中央新幹線（東京都・名古屋市間）に関する
補正後の環境影響評価書（山梨県）の作成のポイント

平成 26 年 8 月 26 日
東海旅客鉄道株式会社

山梨県による「中央新幹線の環境影響評価について(要請)」に係る対応について

図 事業者の見解で列車の走行に係る騒音の予測値を示した地点の位置

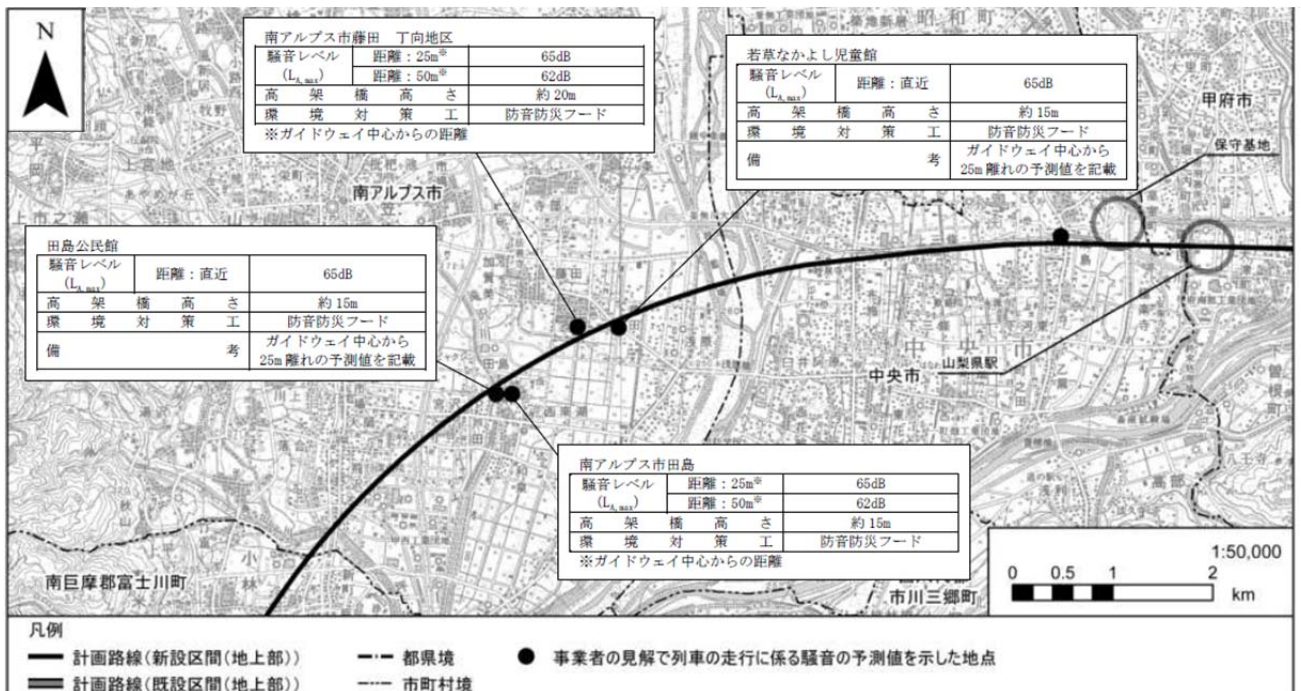
走行に係る騒音・振動については、今後においても、新たな知見の集積や技術開発等により、更なる環境保全措置の検討を進めるとともに、補正した評価書において予測地点を追加すること。

- ・ 列車走行に係る騒音・振動の予測地点は、住居等の分布状況等を考慮し、市町の主な代表地点及び路線近傍の学校、病院等を適切に選定しています。
- ・ 評価書においても、知事意見を踏まえ、配慮すべき施設として挙げられた施設位置での列車走行に係る騒音・振動の予測値を記載しました。
- ・ その後、山梨県から受領した要請書を踏まえ、知事意見で幹線道路の影響を受けにくく比較的静穏が保たれており、列車の走行により現況との乖離が大きくなる恐れがあるとされた4地点（南アルプス市藤田丁向地区、同市田島、富士川町天神中條、同町高下）についても、予測値を第6章の事業者見解に記載し、その位置についても資料編にわかりやすく図示しました。

- ・ 今後、山梨リニア実験線での成果により新たな知見や環境保全に係る技術が得られた場合には、これらを列車の走行に係る騒音・振動の環境保全措置にできる限り採り入れるよう、努めていきます。
- ・ 準備書についての知事意見において、周囲に比べ比較的静穏が保たれていることを理由に予測の追加を求められた箇所については、補正した評価書の第 6 章「山梨県知事の環境の保全の見地からの意見及びそれについての事業者見解」の中で、予測値を追記しました。
- ・ 上記の事業者見解の中で予測値を示した箇所については、補正した評価書の資料編に位置図を追加しました。
